Rapport de contrôle d'installations électriques à basse et à très basse tension

RÉF. 73/2026/56540/D01:1

DATE DU CONTRÔLE 25/02/2026 (10:41 - 11:35) **AGENT VISITEUR** Antoine Souply-Pierard
ADRESSE DU CONTRÔLE Rue de Thy-le-Bauduin 74 - 5651 Walcourt **TYPE DE CONTRÔLE** Visite de contrôle vente ancienne installation (8.4.2.)

CONCLUSION : NON CONFORME

Croquis de position élémentaire et descriptif sommaire des tableaux

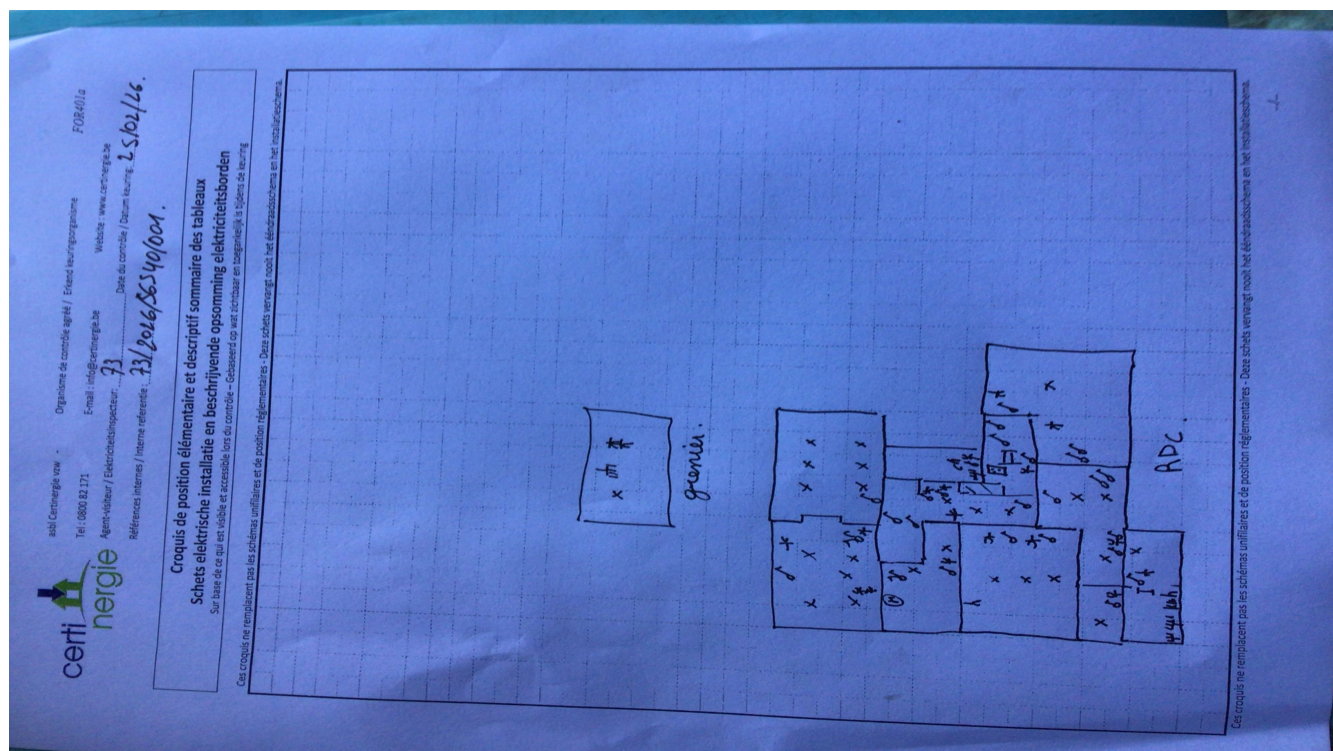
sur base de ce qui est visible et accessible lors du contrôle
Note : ces croquis ne remplacent pas les schémas unifilaires et de position réglementaires
